**AVIS RELATIF À LA PROTECTION
CONTRE LES EVENTUELS EFFETS NOCIFS ET NUISANCES
PROVOQUÉS PAR LES RAYONNEMENTS NON IONISANTS
GÉNÉRÉS PAR DES ANTENNES ÉMETTRICES STATIONNAIRES**

Commune : FLERON - Exploitant : PROXIMUS

Référence exploitant : 41FLC_03

Rapport n° 1851 / 2025

Figure 2 : Vue en plan des installations d'antennes dans un rayon de 300 mètres autour de l'installation faisant l'objet de la demande d'avis

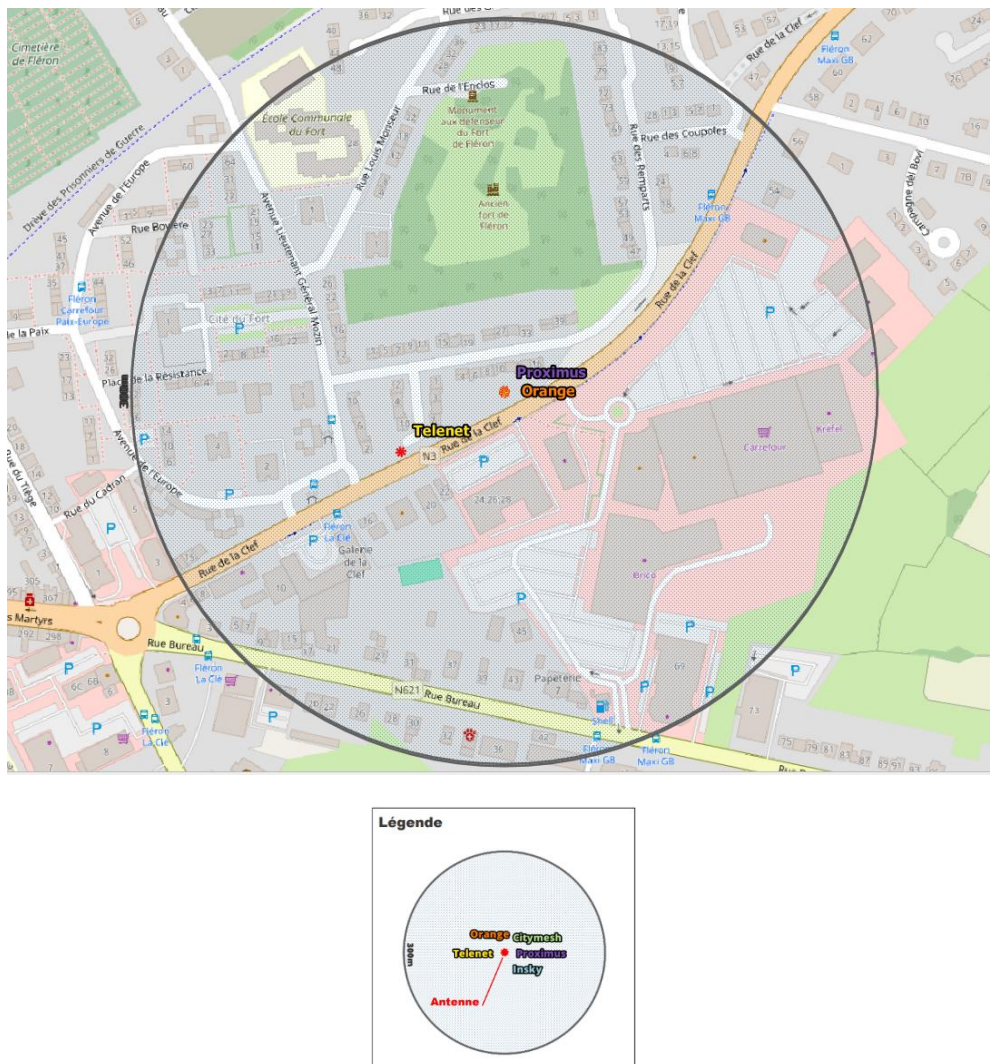
Le plan en projection verticale de la figure 2 indique la localisation des installations d'antennes émettrices stationnaires visées par le décret et situées dans un rayon de 300 mètres autour de l'installation référencée dans le paragraphe 2 et localisée au centre du cercle. Les données de localisation de ces antennes et les avis correspondant sont accessibles via le cadastre en ligne des antennes émettrices stationnaires⁸. Les installations prises en compte dans l'évaluation du respect de la limite cumulative sont les installations d'antennes émettrices déclarées en service par l'exploitant à la date du présent avis, à l'exception de l'installation référencée dans le paragraphe 2 et éventuellement d'autres installations ayant fait l'objet d'une demande d'avis à la même date et qui sont situées à l'intérieur de la zone de 300 mètres de rayon.

- il y a au plus 4 installations d'antennes émettrices stationnaires présentes dans la zone d'évaluation de 300 mètres de rayon représentée dans la figure 2, y inclus l'installation référencée dans le paragraphe 2 : la limite cumulative définie à l'article 4, §2 du décret est nécessairement respectée dans les lieux de séjour à l'intérieur de la zone d'évaluation de 300 mètres de rayon ;
- il y a exactement 5 installations d'antennes émettrices stationnaires présentes dans la zone d'évaluation de 300 mètres de rayon représentée dans la figure 2, y inclus l'installation référencée dans le paragraphe 2 et il existe, pour 3 ou 4 de ces installations, un avis attestant le respect de la limite abrogée de 3 V/m : la limite cumulative définie à l'article 4, §2 du décret est nécessairement respectée dans les lieux de séjour à l'intérieur de la zone d'évaluation de 300 mètres de rayon ;

- c) dans tous les autres cas, il a été vérifié que la limite cumulative définie à l'article 4, §2 du décret n'est pas dépassée dans les lieux de séjour sur base du nombre d'installations localisées dans la zone d'évaluation de 300 mètres de rayon représentée dans la figure 2, de leur localisation ainsi que des données inscrites dans la figure 1 et au paragraphe 4 du présent avis et dans les avis attestant le respect de la limite par installation ou de la limite abrogée de 3 V/m relatifs aux autres installations reprises dans la figure 2.

Compte tenu des considérations ci-dessus, il apparaît que l'intensité du rayonnement électromagnétique généré, dans les lieux de séjour situés dans un rayon de 300 mètres autour de l'installation référencée dans le paragraphe 2, par l'ensemble des antennes émettrices stationnaires de l'ensemble des exploitants du même site d'antennes émettrices stationnaires respecte la limite fixée à l'article 4, § 2 du décret.
